DODATEK Č.2 KE SMLouvĚ O DíLO

„ZOO – vstupní prostor areálu, pokladny, WC “

Z M Ě N O V Ý L I S T

číslo: ZL č. 2

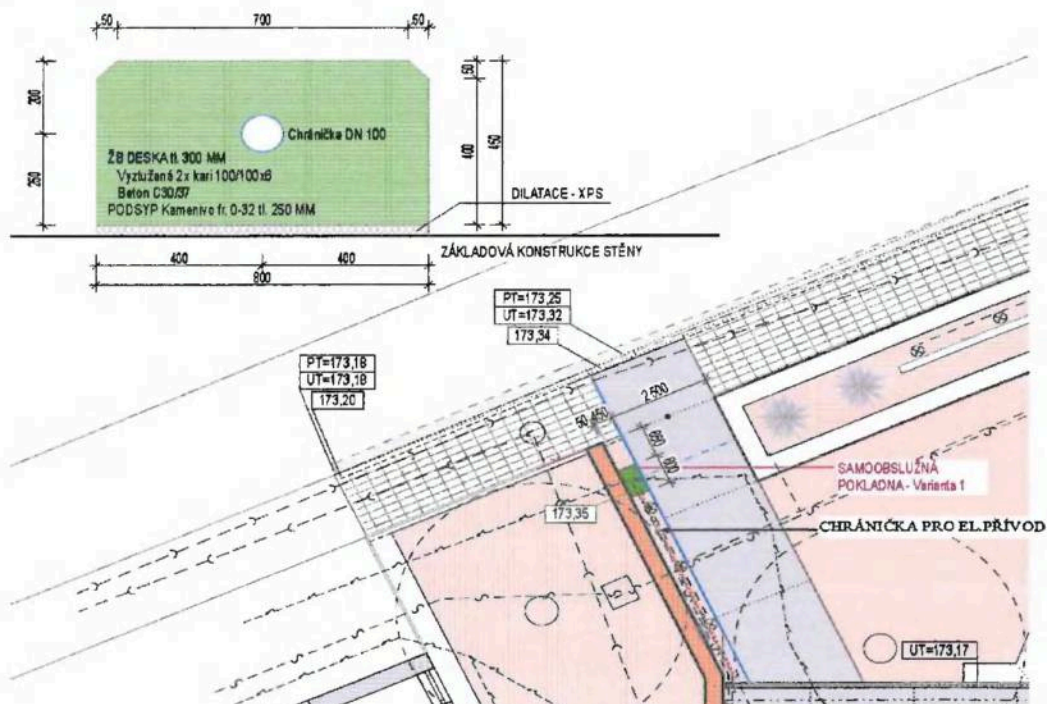
- proběhne realizace doplnění venkovních rozvodů vody plastovým potrubím DN 32 mm v délce 28 m vedeným v zemi pro možnost zalévání vodou se třemi místy pro připojení zalévacích hadic na dohodnutých místech.

Příloha č. 17: Výkresová část:
Příprava pro automatickou pokladnu

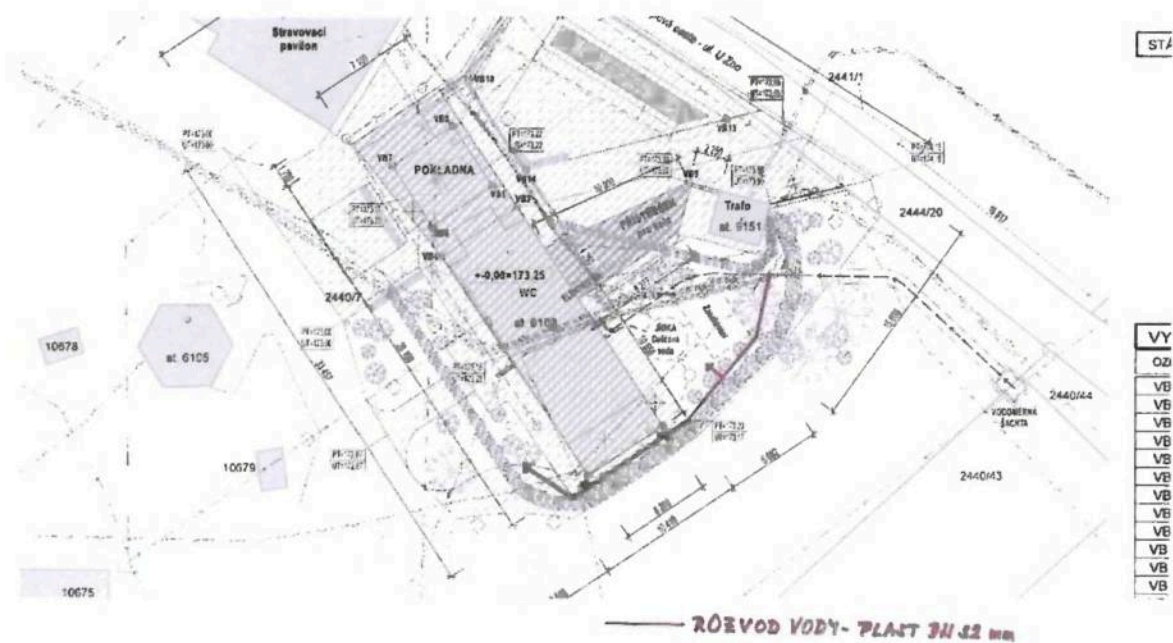
- na základě požadavku provozovatele bude provedena, dle návrhu AD, stavební připravenost pro osazení automatického pokladního zařízení provedením betonového základu u plotové zdi před vstupem do objektu, vč. přivedení silového a datového kabelu k tomuto základu;

- Na základě požadavku provozovatele a zápisu z KD č. 28 z 22.05.2024 bude provedena stavební připravenost pro osazení automatického pokladního zařízení u plotové zdi před vstupem do objektu.
- dle zápisu z KD č. 30 z 05.06.2024 se změní zdící materiál stěn přístřešku pro kola a u plotové stěny za pórobetonové tvárnice Ypor.
- na přístřešku pro kola, na základě zápisu z KD č. 31 z 12.06.2024 bude změněn materiál opláštění konstrukce objektu přístřešku pro kola na desky OSB s doplněním materiálu opláštění střechy přístřešku o vrstvu polystyrenu pro eliminaci vzniku trhlin v průběhu životnosti.
- na základě požadavku provozovatele v zápisu z KD č. 33 z 03.07.2024 budou venkovní rozvody ZTI doplněny o rozvody vody pro zalévání.
